嘉磐惠文

樓 J 戶

客戶工程變更單

J戶 建築平面圖(套上層樑)

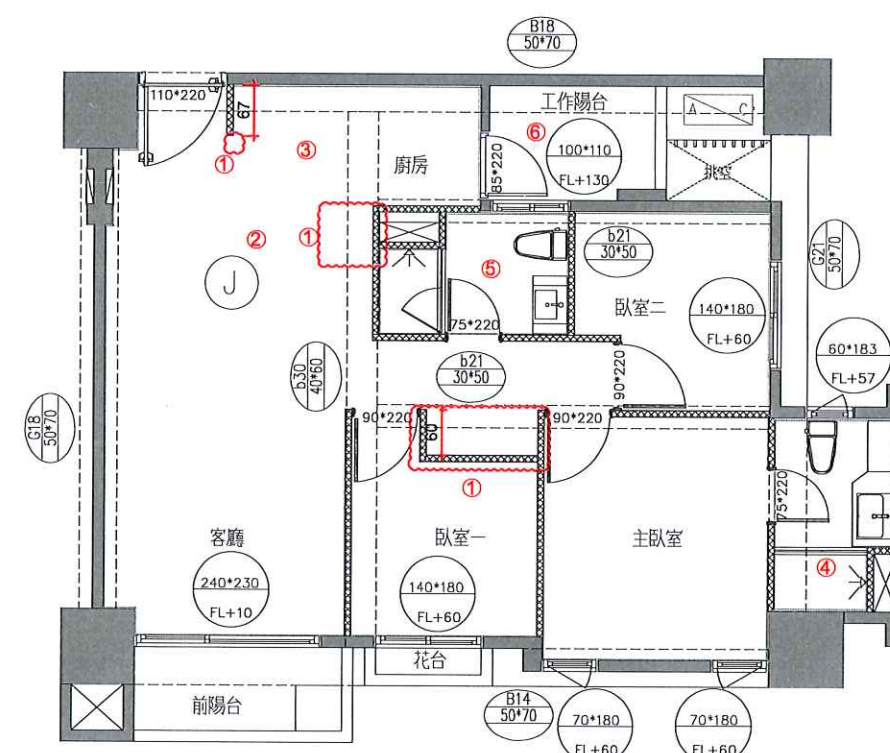
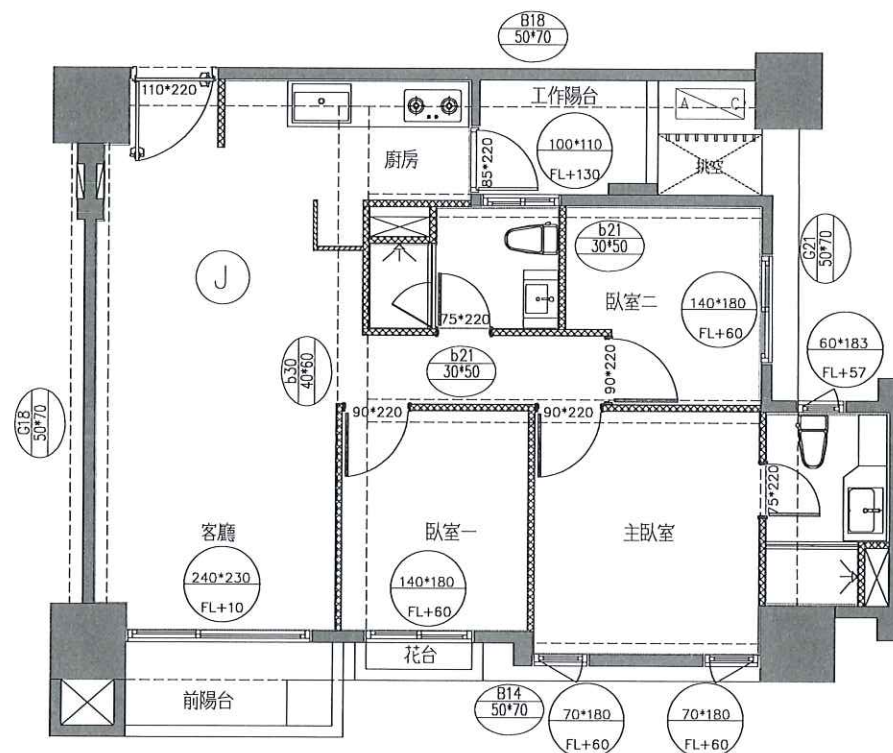
1. 輕隔間、油漆範圍變更
2. 浴室外地坪變更包含:
 - a. 木地板全退
 - b. 玄關、廚房地磚全退
 - c. 降躁範圍變更
3. 廚房變更包含:
 - a. 廚具追減
 - b. 電器櫃(含設備)追減
 - c. 廚房天花板、立板、油漆追減
(此區因管線外露，結構頂板不補油漆)
 - d. 燈具追減x2
 - e. 烤漆玻璃、磁磚追減
(背面牆粉光面不刷漆)
4. 主浴變更包含:
 - a. 地壁磚變更客浴地壁磚
 - b. 除霧鏡追減
 - c. 馬賽克變更浴室壁磚
 - d. 管道間變更壁磚加工費追加
5. 客浴變更包含:
 - a. 地壁磚變更主浴地壁磚
 - b. 除霧鏡追減
 - c. 馬桶變更主浴馬桶
 - d. 換氣扇變更暖風機
 - e. 220V暖風機專迴追加
6. 工作陽台洗衣槽追減

J戶 地坪材質範圍示意平面圖

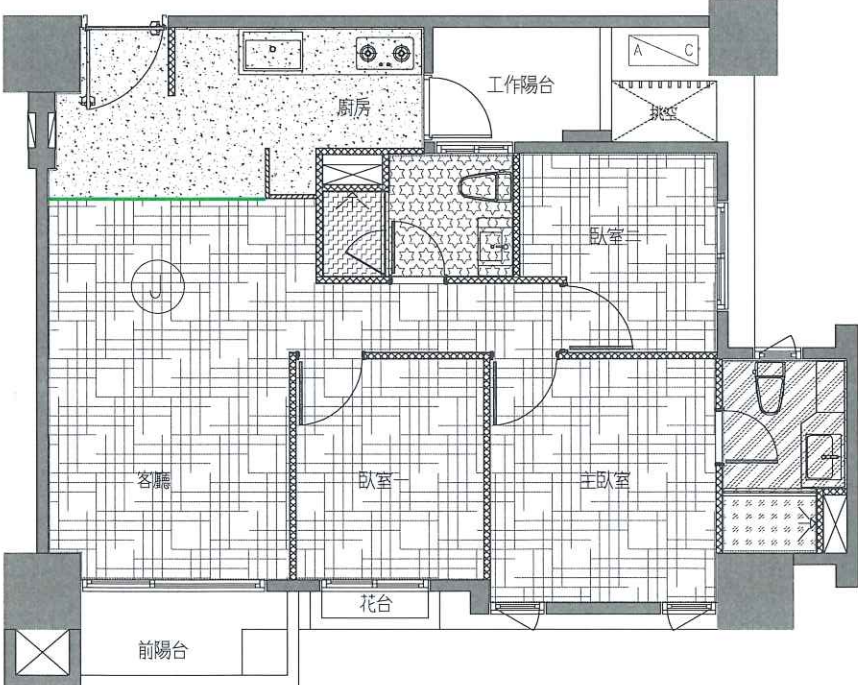
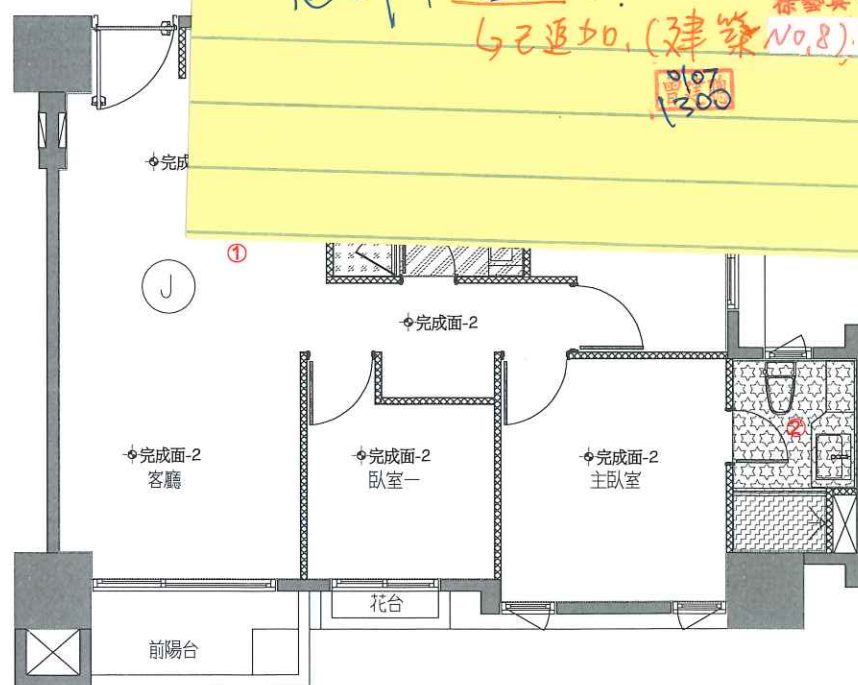
1.浴室外地坪變更包含：

a.木地板全退

b.玄關、廚房地磚全退

c.降躁範圍變更

d.打底高程完成面-2

2.主浴變更包含：

a.地壁磚變更客浴地壁磚

3.客浴變更包含：

a.地壁磚變更主浴地壁磚

★全完(衛浴外)毛胚地坪

①須補設鋼筋網+緩衝材。厚度須達5cm以上

②次規要求如上是否客變有款可達到再追加？！

已通知(建築No.8)

地坪材質範圍示意平面圖

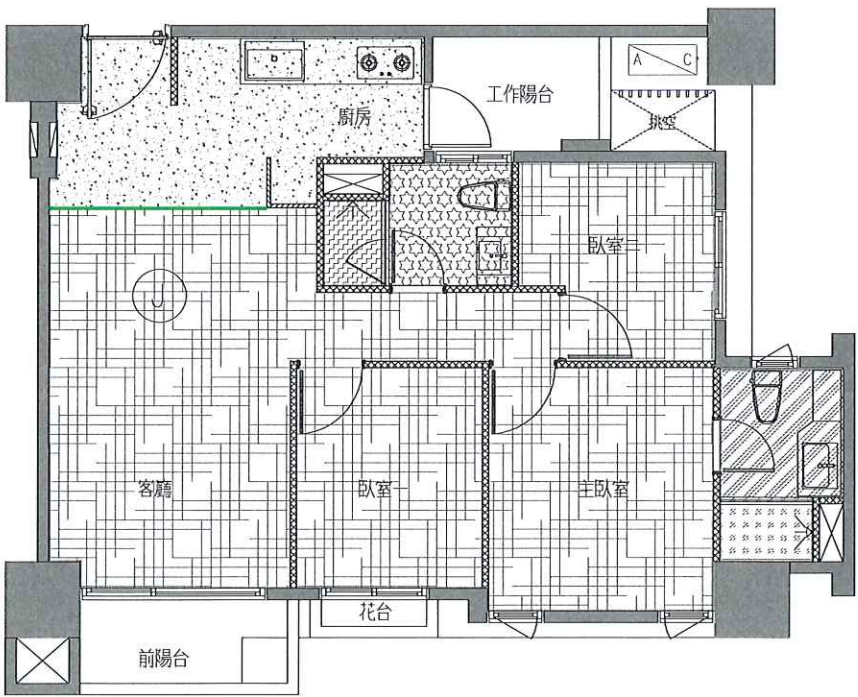
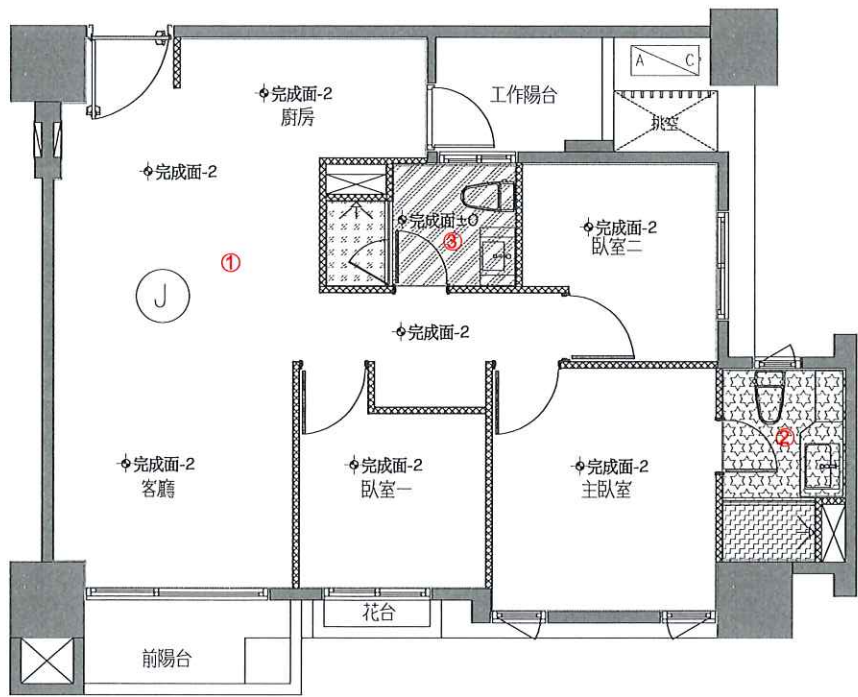
1.浴室外地坪變更包含：

a.木地板全退

b.玄關、廚房地磚全退

c.降躁範圍變更

d.打底高程完成面-2

2.主浴變更包含：

a.地壁磚變更客浴地壁磚

3.客浴變更包含：

a.地壁磚變更主浴地壁磚

J戶 天花板範圍示意平面圖(套上層樑)

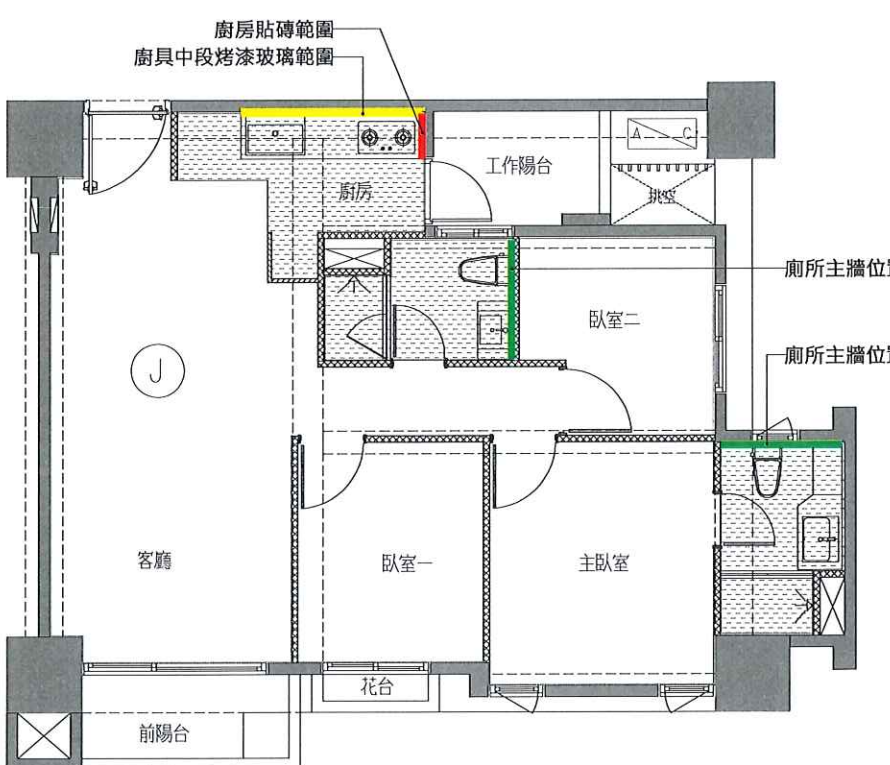
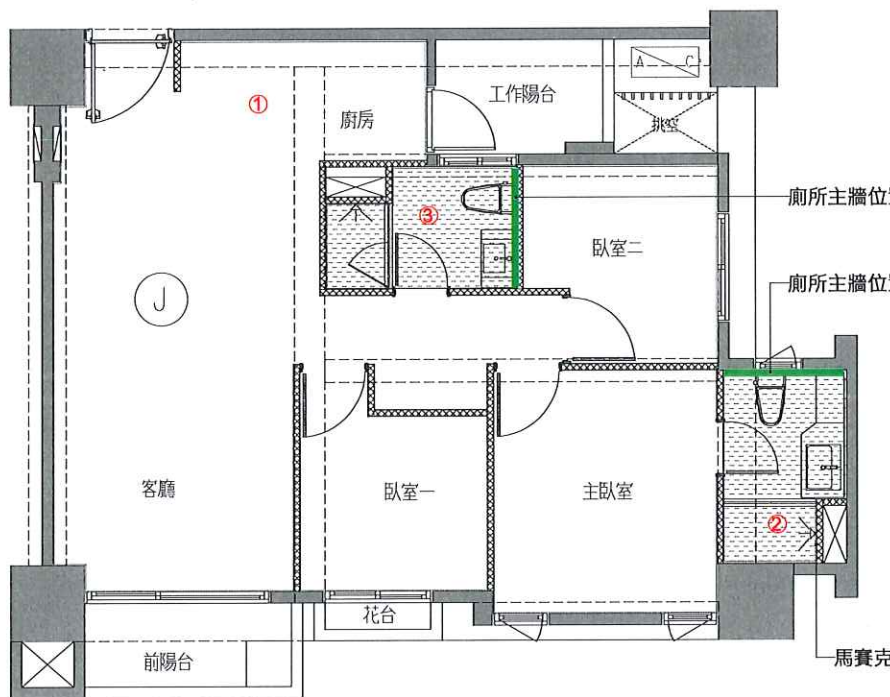
1.廚房變更包含：

- a.廚房天花板、立板、油漆追減
(此區因管線外露，結構頂板不補油漆)
- b.烤漆玻璃、磁磚追減
(背面牆粉光面不刷漆)

2.主浴變更包含：

- a.地壁磚變更客浴地壁磚
- b.馬賽克變更浴室壁磚
- c.管道間變更壁磚加工費追加

3.客浴變更包含：

- a.地壁磚變更主浴地壁磚

J戶 插座及弱電位置示意平面圖

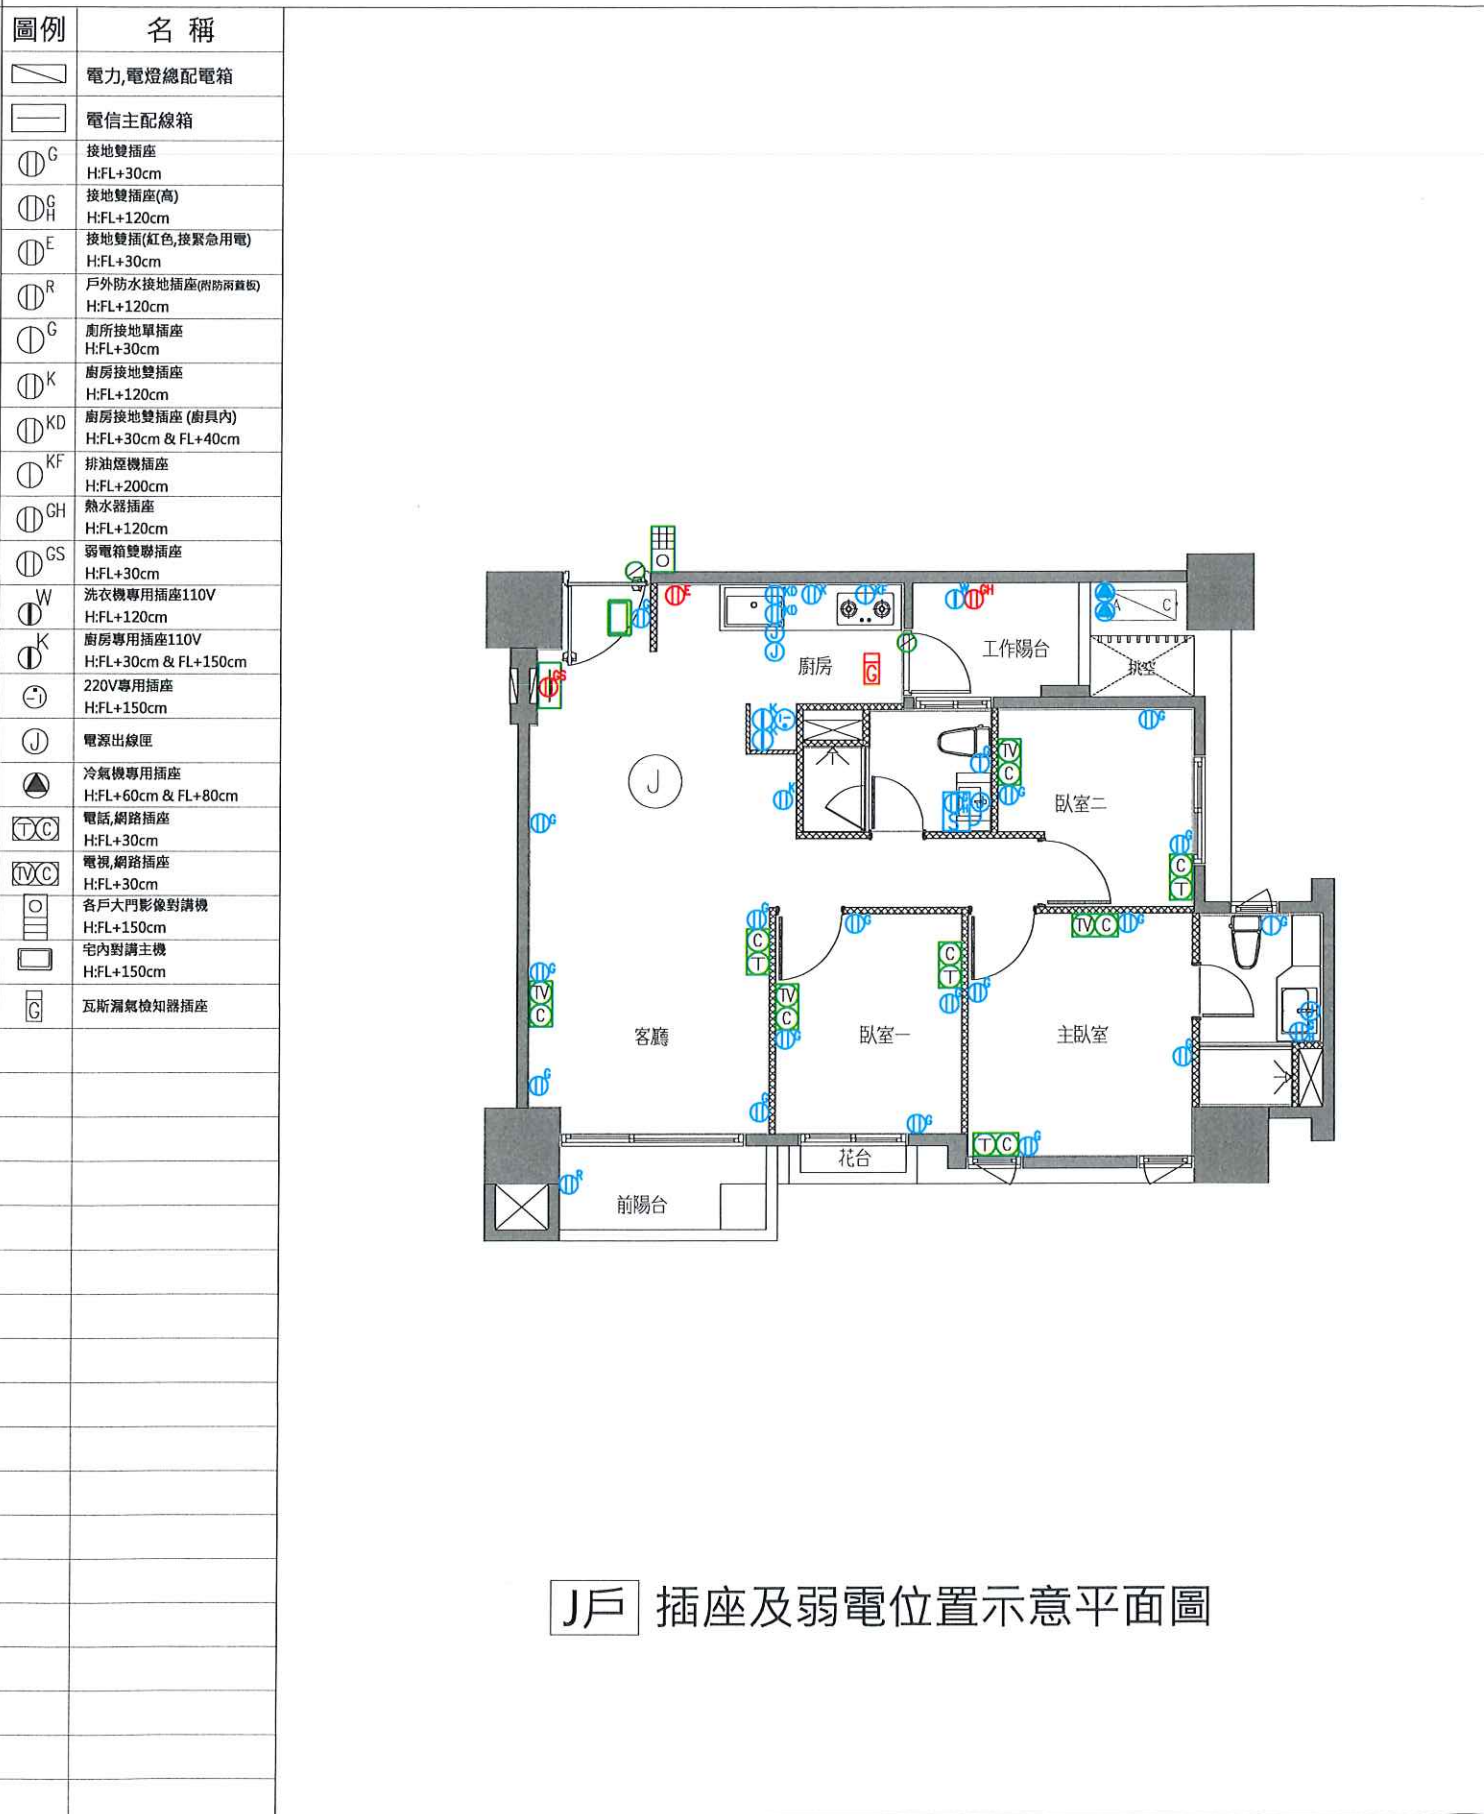
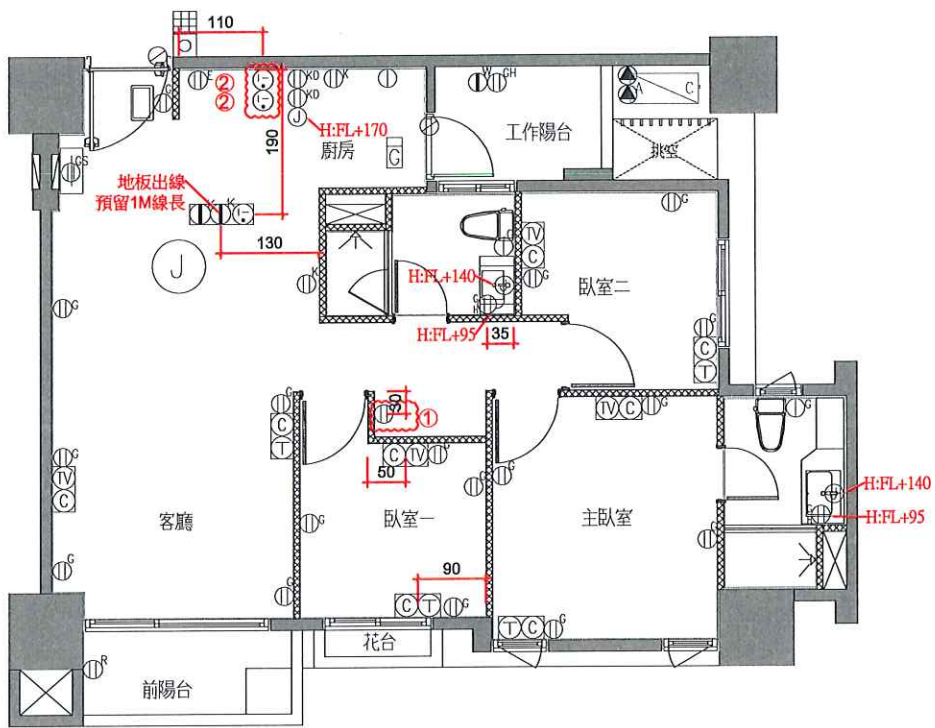
- 1.110V插座追加x1
- 2.220V專迴追加x2
- 3.
- 4.

J戶 電燈開關及迴路示意圖(套上層樑)

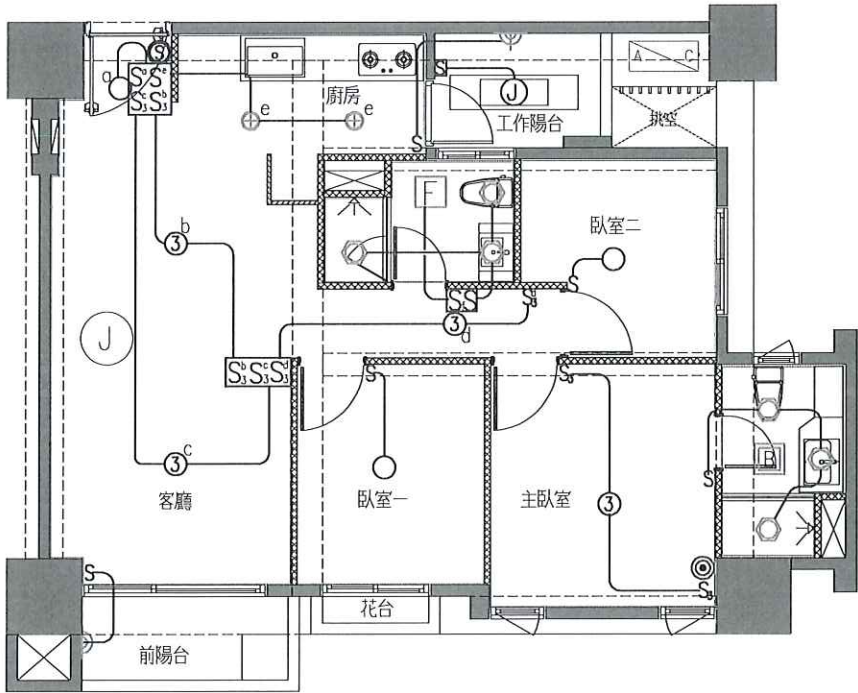
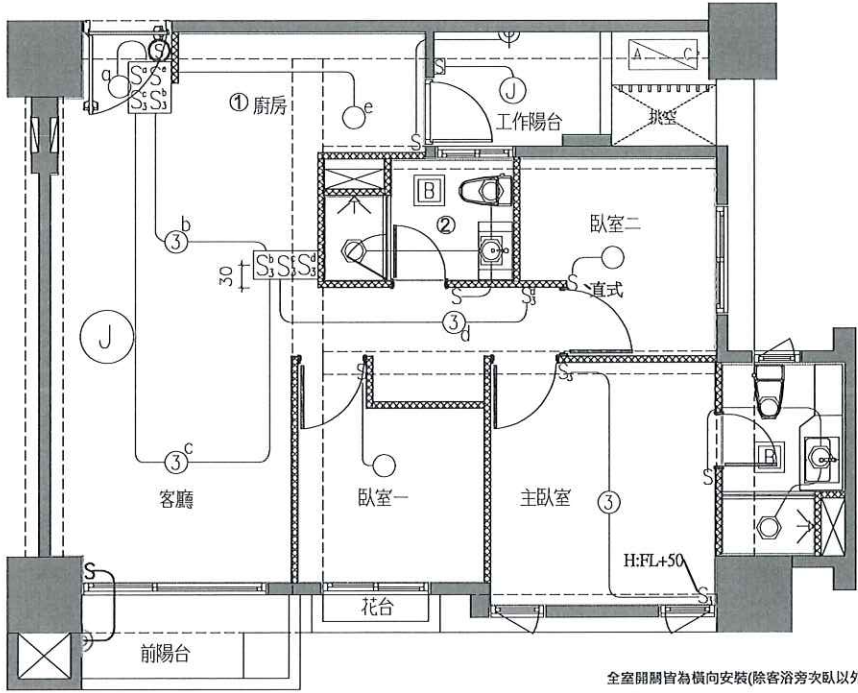
- 燈具追減x2
- 客浴換氣扇變更暖風機
(220V暖風機專迴追加)
-
-

※全室開關皆為橫向安裝(除臥室二)

J戶 冷氣套管及排水位置示意圖(套上層樑)

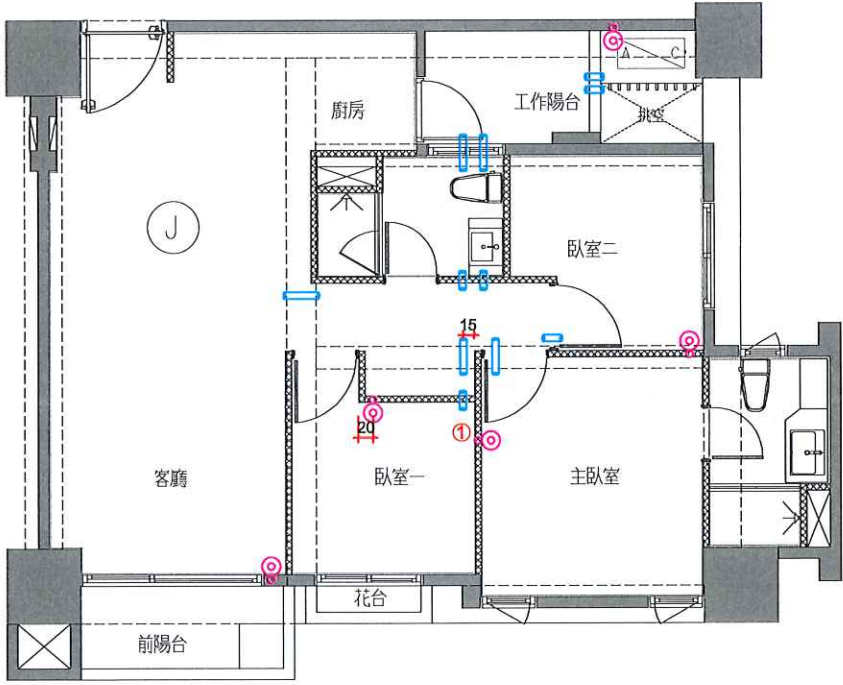
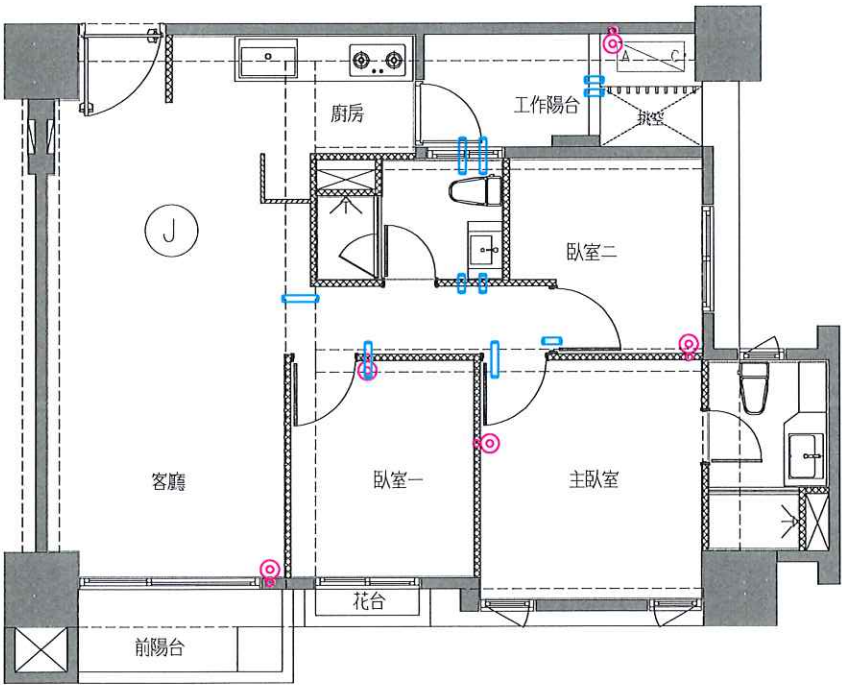
- 1.套管追加x1
2.
3.
4.
